リコール届出一覧表

リコール届出日：令和5年6月13日

改善箇所説明図

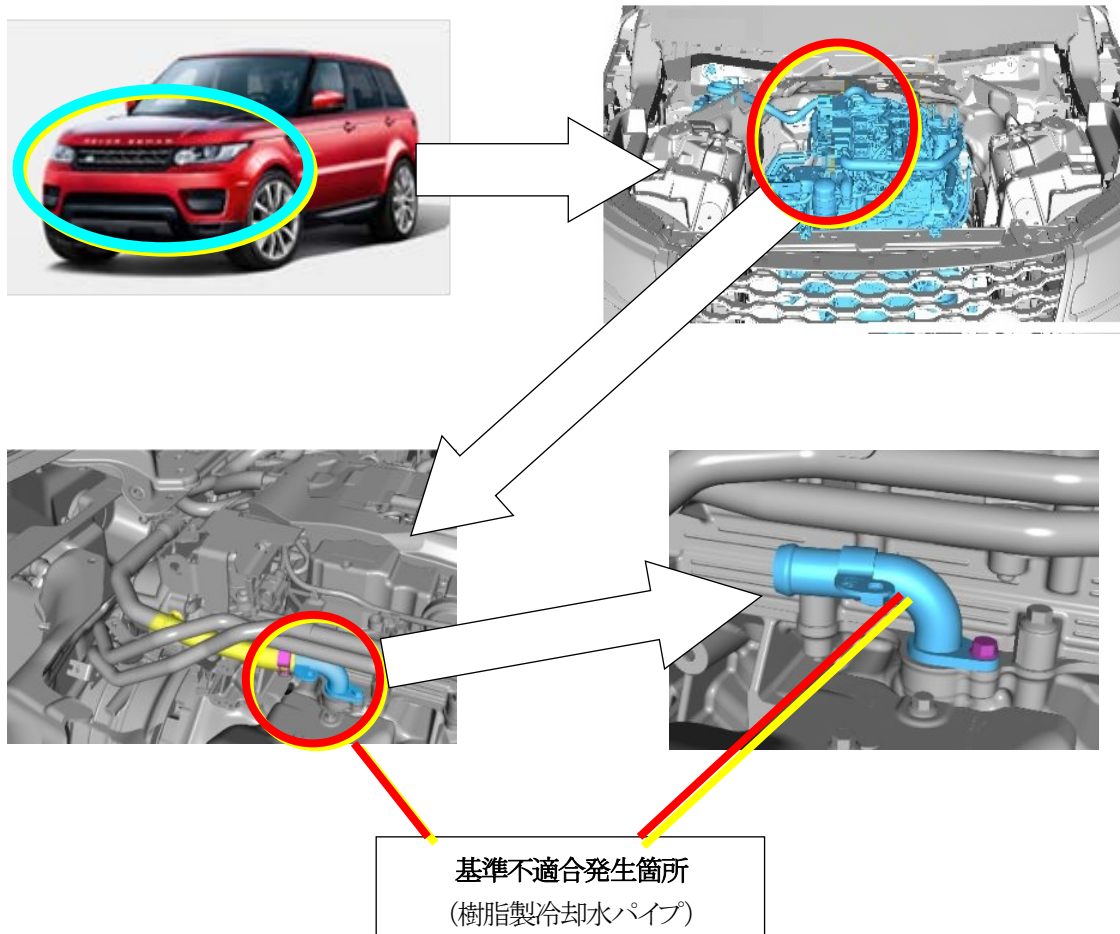
基準不適合発生箇所

冷却水の循環経路の一部である樹脂製冷却水パイプにおいて、耐熱性が低い材質を選定したため、ウォーターポンプの故障時等、冷却水が循環しない場合、当該パイプが過熱により破損することがある。そのため冷却水が飛散し、最悪の場合、火災が発生するおそれがある

改善の内容

全車両、全車両、当該樹脂製冷却水パイプを対策品に交換する。
